●須坂新校 平面イメージ変更点(2024/6/13時点)

学校要望をベースにした平面イメージ
と学校からの要望まとめ

(2024/6/13時点)

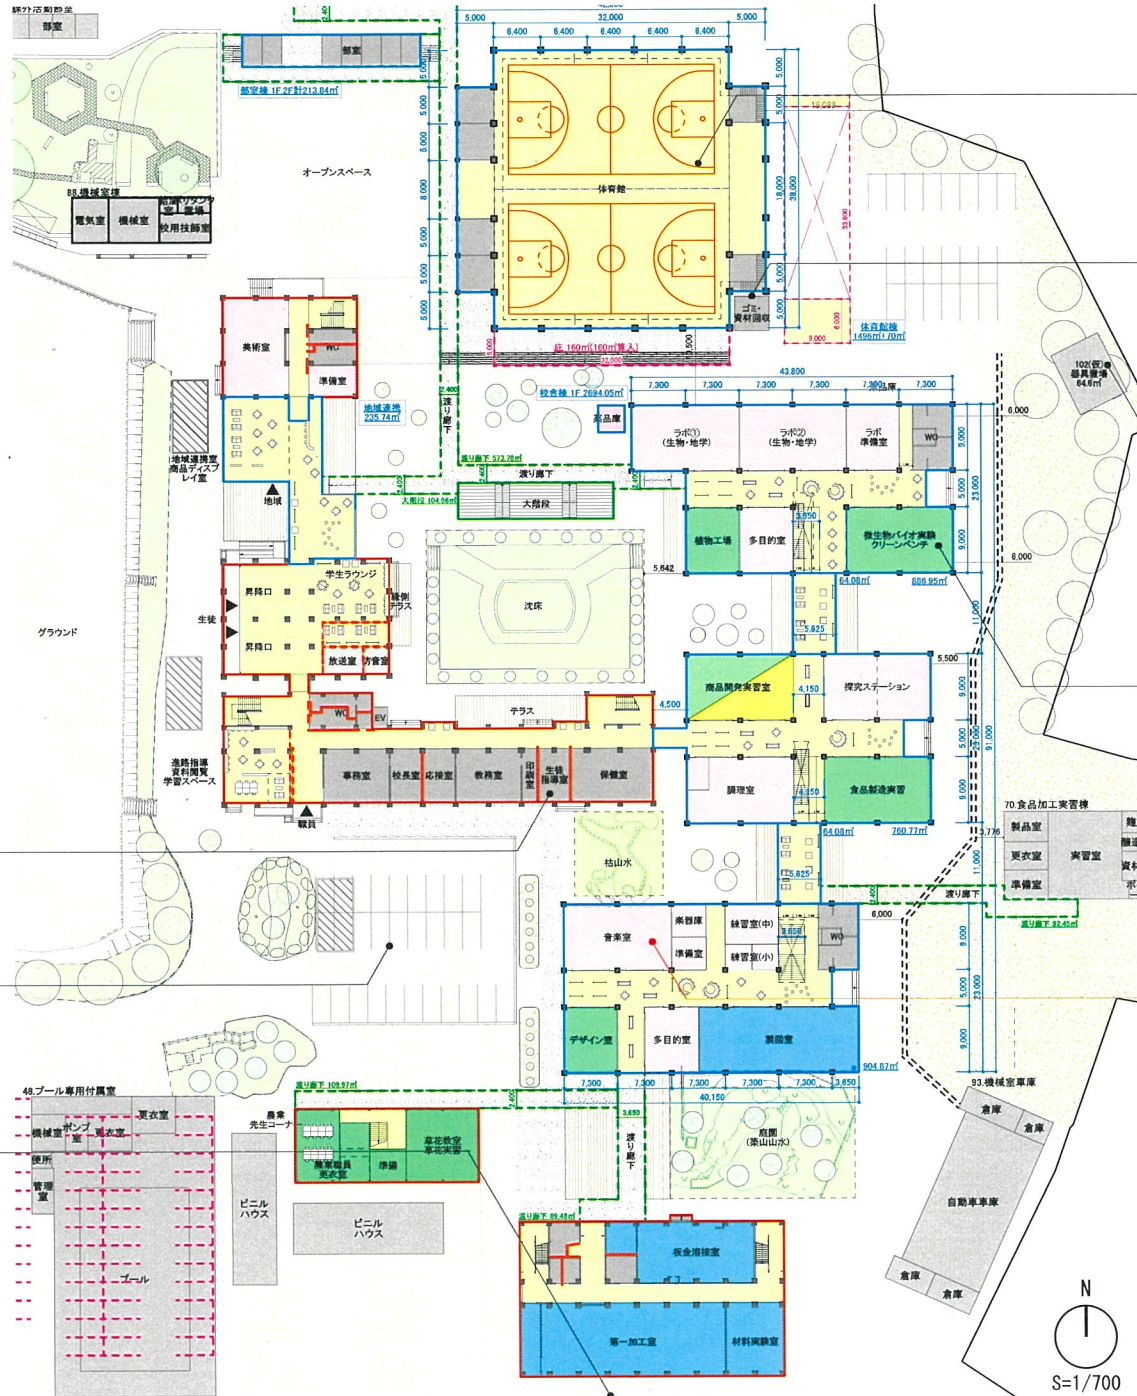
既存教室はそのまま利用することが望ましい。コストも抑えられる。

美術室、書道室、商品開発実習室、製図室、特別教室棟A 2F職員室、管理商業棟諸室

- ・【確認事項】冷暖房が入らない計画の学校があると聞いているが、冷暖房は必ずつけてほしい。
- ・FLAの総面積を再検討（この広さは不要）。

- ・地域連携商品ディスプレイ⇒地域連携多目的室（仮）
- ・草花教室・草花実習室⇒農業実習室（仮）
- ・微生物バイオ実験室⇒農業実験室（仮）
- ・第1～第3実験室の名称

・生徒指導室は現在の位置とする。

・保健室前まで救急車ははいるようにする（現状のままの経路に建物をつくらない）。

・ロータリー東側の駐車場として計画されている場所を、アスファルトではなく、現状同様に芝のままにする。そこに須坂商業や須坂東の記念となるものを置くことができればいいと考える。

・校内の車両動線について…現在想定されている工業棟裏の道路では、大型バスやトラックなどの通行が難しい。現在の第一農場本館と工業棟の間の道路を残すなど、大型車両が通行できるルートを確認する。

- ・新体育館に、体育科職員全員（非常勤職員も含め8席）が入れる体育研究室の設置（現在体育科定数6名、勤務形態により7名以上の場合もある）
- ・新体育館に災害用の備蓄品倉庫
- ・体育館の2Fギャラリーにトレーニングスペースを設置

・新体育館横に計画されているゴミステーションの場所は、ゴミの搬出の関係から、食品製造実習室あたりをもってほしい。

・102（仮）器具置場は造園施工室とセットの器具置場（造園の実習用具）のため、造園施工室が移動すると場所が遠すぎる。造園の実習用具置き場を圃場側にとってほしい。現在、農業実習棟の近くにあるビニルハウスのようなものでよい。

・植物工場や微生物バイオ実験室は、農業科の職員室に近くにしてほしい。

1階平面図

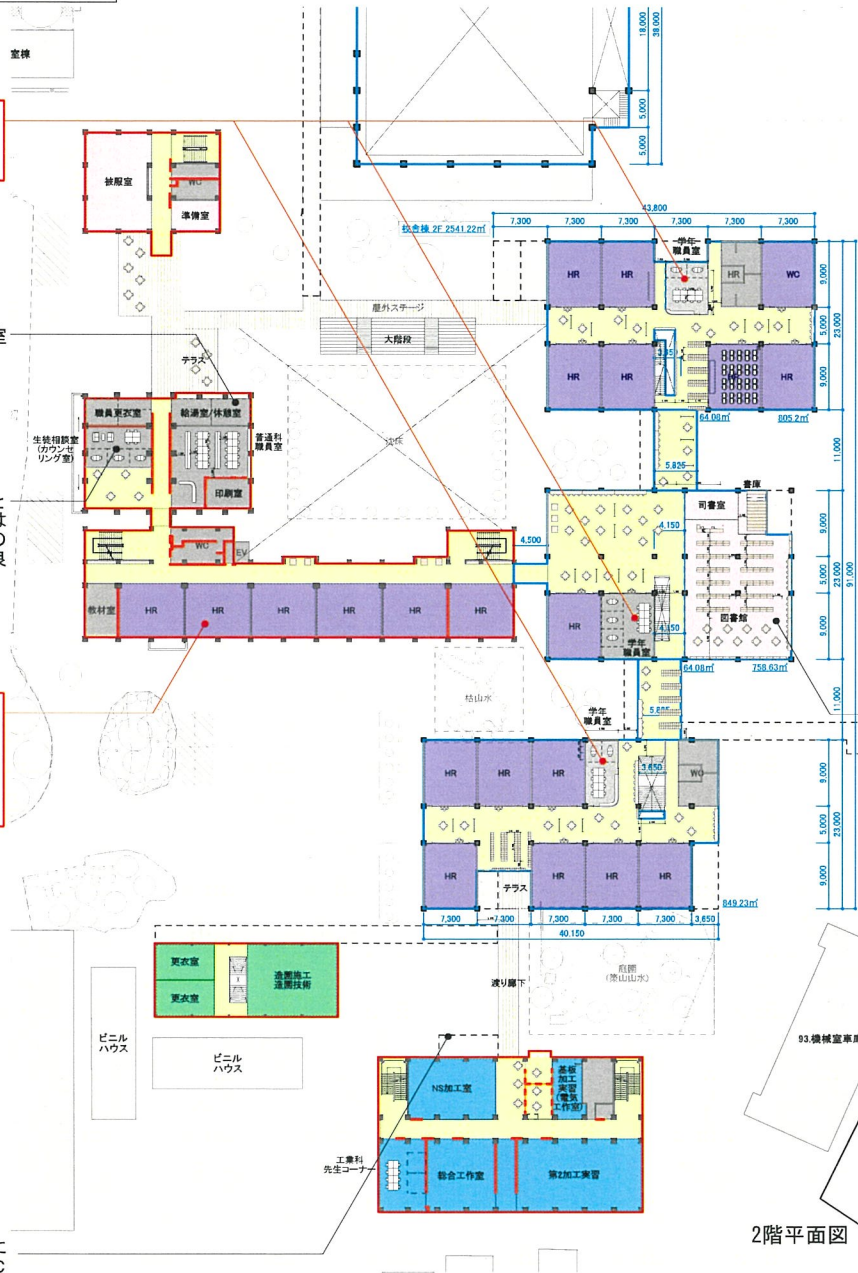
・音楽室(131.4㎡)
要望)特別教室棟B(敷地北西)は既存の室の利用としたい。楽器の運搬などのことも想定すると1階にあるのが良い。遮音性の高い壁などの検討が必要。天井の高さは4~4.5m欲しい。音楽室と準備室は繋がっている必要あり。

- ・防音仕様が必須。
- ・上下階にHR教室は避ける。
- ・音楽室に準備室(30㎡程度)、楽器庫(30㎡程度)は必須。準備室と楽器庫は音楽室の両隣になるようにしてほしい。
- ・音楽室の天井は最低4m、できれば4.5m。
- ・防音のことを考えると別棟が望ましい。
- ・音楽室は楽器の搬入の関係で1階にする。

・**学年職員室**
要望)HR教室と近い位置に学年職員室を計画して欲しい。

・各先生コーナーには常駐するために流しを設置し、会議ができるように壁をつくりオープンなスペースとしない。

・男女が分けられた休養室(男性休養室と女性休養室)

・相談室は壁をつける。相談室を個室として多く確保したい。また、相談室ができれば特別教室棟B2Fなど、大勢の生徒がいるところから離れた場所が良い。

・**HR教室**
要望)管理商業棟の2階は既存でHR教室が6つ並んでいる。これをそのまま利用することとし、新棟にはもう1クラスと学年職員室を計画するのはどうか。(各学年1クラス予定)

・工業棟NC加工室は大型機械更新時にクレーンで機械を搬入するため、NC加工室の下には車が停められるようにする。そのため渡り廊下の位置は現状のままが良い。また、工業棟2階へ続く2階の渡り廊下は不要。

・農業科の情報処理室と普通科の情報処理室を重ねるのは時間割の関係上無理なので、普通科の情報処理室が必要

・既存のままの商品開発実習室とし、情報処理は新棟中央の1階に計画するのはどうか。

・図書館が計画されている場所は非常に良い。空調、施錠の関係で壁は欲しい。カウンターは閲覧スペースなどが見通せる場所にする。

・可動式の書架がある書庫には事故防止のために生徒がアクセスできないようにしてほしい。

・【確認事項】現在の書庫の場所のままではダメなのか。また、現在のものを移設することは可能なのか。

・製図室を元の位置に戻し、工業棟は既存のままをしたい。
